VISITE DE CHANTIER 1

Villa Martin

Réalisation d'une maison en ossature bois

Phase de validation de la structure bois

ref: 1.2

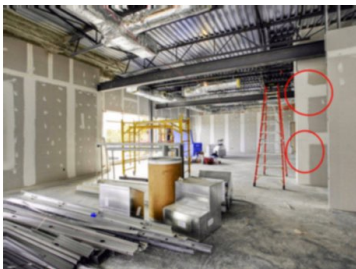
Renforcer la structure sur la façade nord
